**Avis de la Mission Régionale d'Autorité environnementale
Nouvelle-Aquitaine formulé à l'occasion de la présentation
d'un projet de centrale photovoltaïque sur le site de l'ancienne fonderie
de cuivre CGEP, au lieu-dit « Rivailles », à Le Palais-sur-Vienne (87)**

n°MRAe 2024APNA151

dossier P-2024-16005

Localisation du projet : Commune de Le Palais-sur-Vienne (87)
Maître(s) d'ouvrage(s) : Q ENERGY via CPES Rivailles
Avis émis à la demande de l'Autorité décisionnaire : Préfet de Haute-Vienne
En date du : 30 mai 2024
Dans le cadre de la procédure d'autorisation : Permis de construire
L'Agence régionale de santé et le Préfet de département au titre de ses attributions dans le domaine de l'environnement ayant été consultés.

Plan de masse intégrant les éléments existants du site et ses accès – extrait étude d'impact page 292.

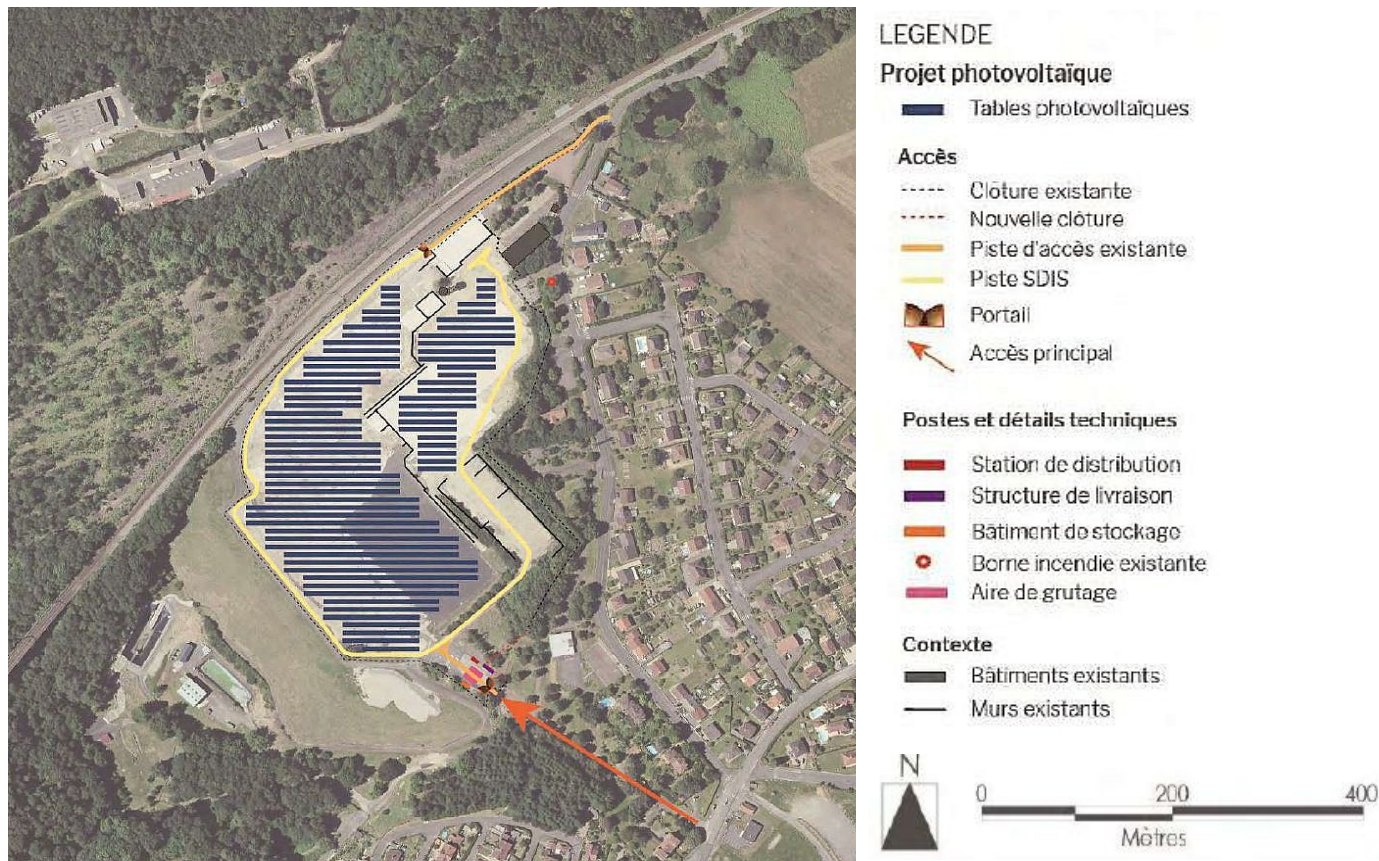
- de superposer le plan masse du projet sur cette carte ;
 - de justifier l'absence d'évitement des secteurs les plus sensibles ;
 - de quantifier les incidences résiduelles du projet après application des mesures d'évitement et de réduction d'impacts. Il appartient notamment au pétitionnaire de traiter la question de la destruction éventuelle des espèces protégées et/ou de leurs habitats naturels à l'occasion de la réalisation du projet. La justification d'absence de nécessité de recourir aux dispositions dérogatoires prévues au Code de l'environnement portant sur la destruction d'espèces protégées doit être apportée ;
